监理工作联系单

工程名称：郎溪兴阳金属制品有限责任公司 2.18817MWp 分布式光伏发电项目

编号：LXSX-TZYB-2025-01-JS-05

主题：关于组件吊装及分散事宜

附图一：

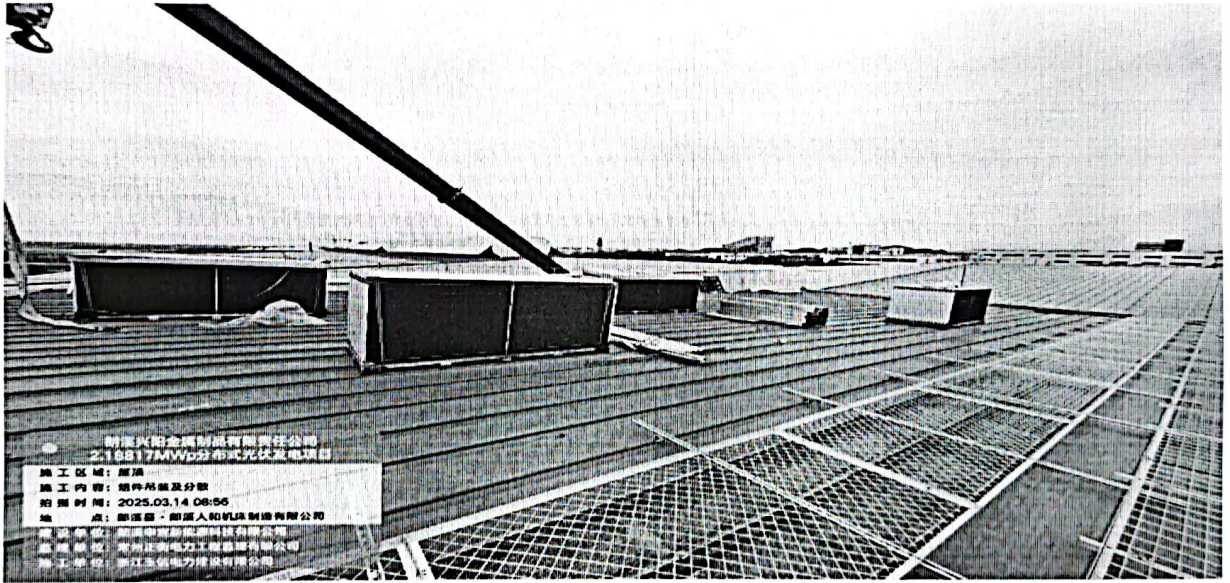
内容:1、监理人员在旁站过程中发现组件吊装在屋面摆放过于集中且分散不及时，原厂区钢结构加固工程虽已完成但是难免造成不可逆的损伤。现场新增加施工人员安全用品未配备齐全，禁止进入施工现场。针对以上问题望你单位重视。如因此类问题导致所产生的相关责任以及造成的损失，全部由你单位自行承担。
